Zum Bundesratsentscheid vom 17. Dez. 2021: der BR legalisiert Anlagegrenzwerterhöhung

Die umstrittenen BAFU „Korrekturfaktoren“ werden durch den Bundesrat unverändert in die NISV eingeschrieben, per 01.01.2022 verordnet und sofort wirksam.

Forderung nach einer parlamentarischen Untersuchung der Vorgänge rund um das BAFU.

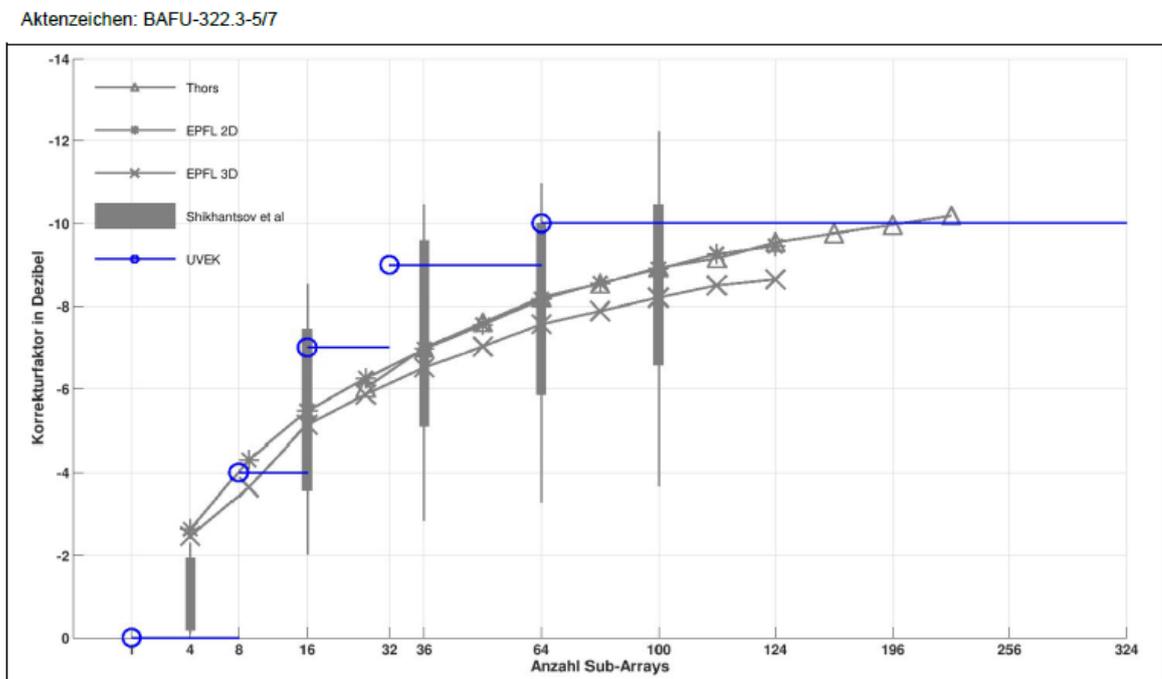
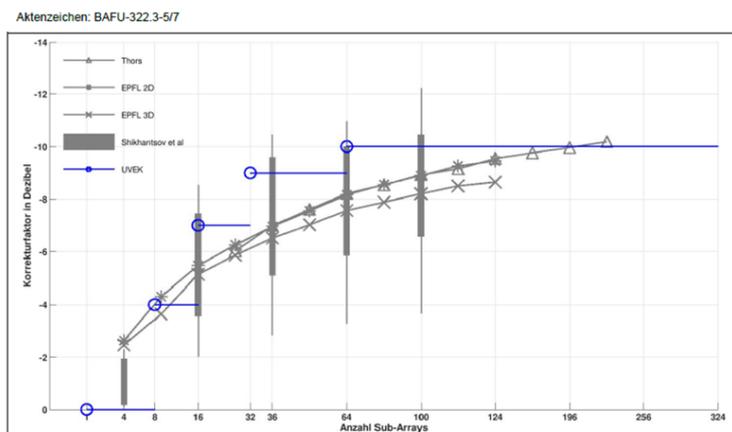
Die BAFU „Erläuterungen“ verwenden in der Abbildung 13 **die höchsten negativen Abschwächungswerte in dB, der in der Shikhantsov et al. Simulationsstudie verfügbaren Ergebnisse, ohne Erwähnung oder Diskussion der dafür erforderlichen Voraussetzungen: die „Zero Forcing“ Beamformingleistung** der Basisstation-Softwareausrüstung, die Anzahl gleichzeitig verbundener Endgeräte (UE's) und die Verbindungsdauer.

Abbildung 13 der BAFU „Erläuterungen“ vergleicht die Studienergebnisse ohne Einbezug oder Diskussion der Beamformingleistung, vergleicht also „Äpfel mit Birnen“ und ist manipulativ.

Dies zudem gleich mehrfach, denn wie anders soll man die "kreative" Skalierung der X-Achse in der Abbildung 13 erklären? Nochmals, zur Prüfung, die Abbildung 13 der BAFU "Erläuterungen": die Skalierung der X-Achse ist weder linear noch logarithmisch, sondern: **manipuliert**.

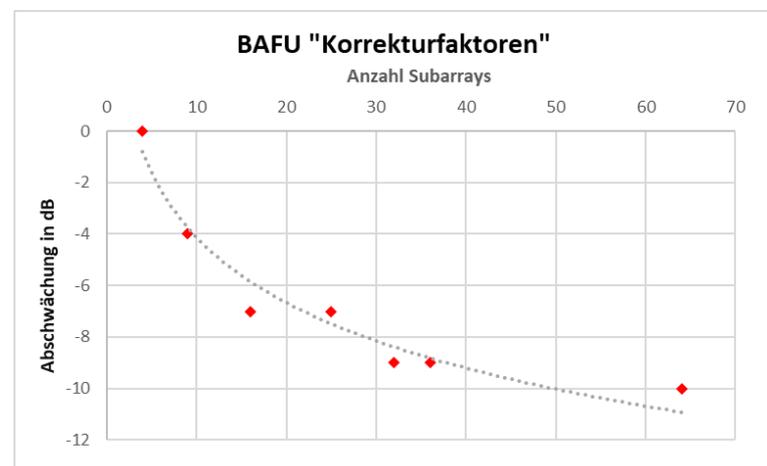
Versucht man die BAFU Abbildung 13 mit einer definierten, linearen X-Achsen Skalierung darzustellen resultiert:

Die sprunghaften Abweichungen zu den als Grundlage der BAFU "Erläuterungen" referenzierten technisch-wissenschaftlichen Studien werden so unmittelbar erkenntlich.

Durch „geschicktes“ Verschieben der X-Achsenkalierung, folgen die BAFU „Korrekturfaktoren“ in der

Abbildung 13 etwa dem aus den zitierten Studien belegten logarithmischen Verlauf.
